REGULAÇÃO
RELATÓRIO DE FISCALIZAÇÃO N. 1830/2025**Fiscalização Sob Demanda por solicitação do
Executivo Municipal para verificar obras de
repavimentação em vias de Canela/RS.****1. CONSIDERAÇÕES PRELIMINARES**

O processo 1830/2025 versa sobre as obras de repavimentação precária em rede do Sistema de Esgotamento Sanitário (SES) em Canela/RS, decorrente de serviço prestado pela Corsan. Para tanto, realizou-se fiscalização direta sob demanda.

TERMO DE NÃO CONFORMIDADE (TNC)

TNC N.: 1830/2025

Figura 1 – Representação dos pontos fiscalizados em Canela.

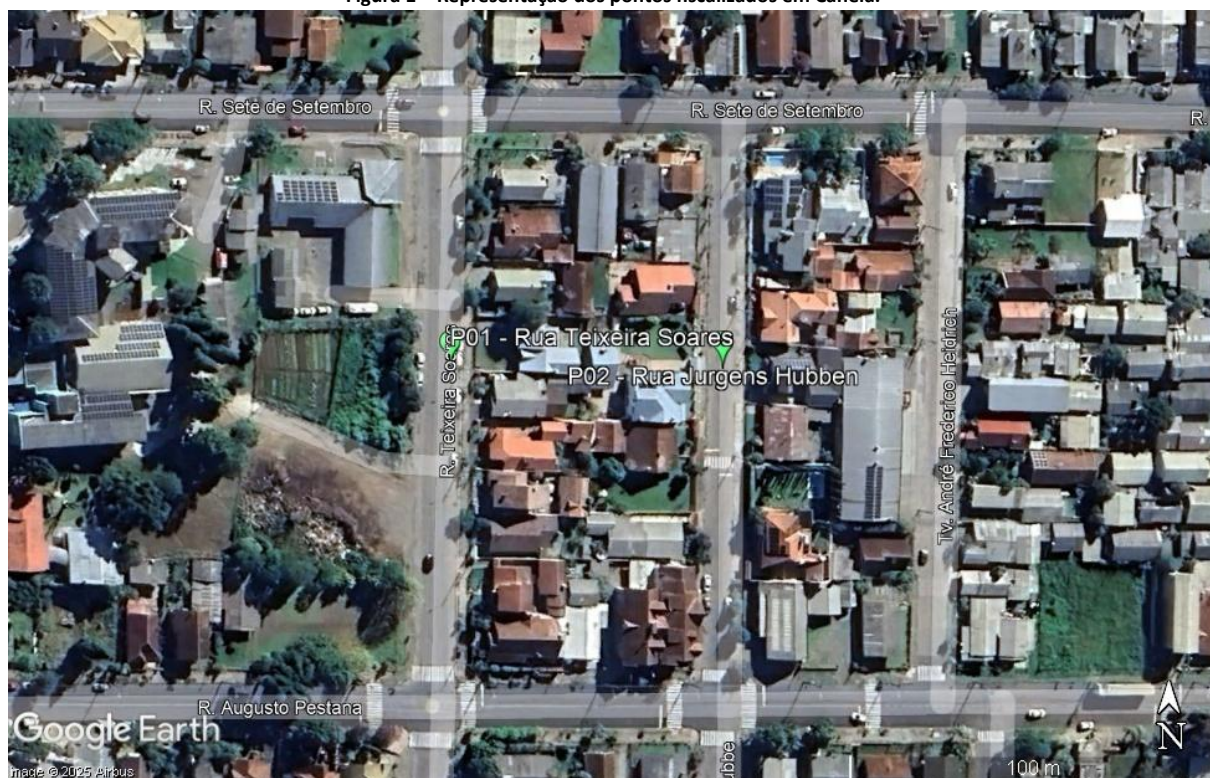
Ponto	Latitude	Longitude	Obs.
P01 - Rua Teixeira Soares	-29.361000°	-50.806497°	Repavimentação precária após intervenção em rede de SES.
P02 - Rua Jurgens Hubben	-29.361000°	-50.807263°	Obra com sinalização inadequada.
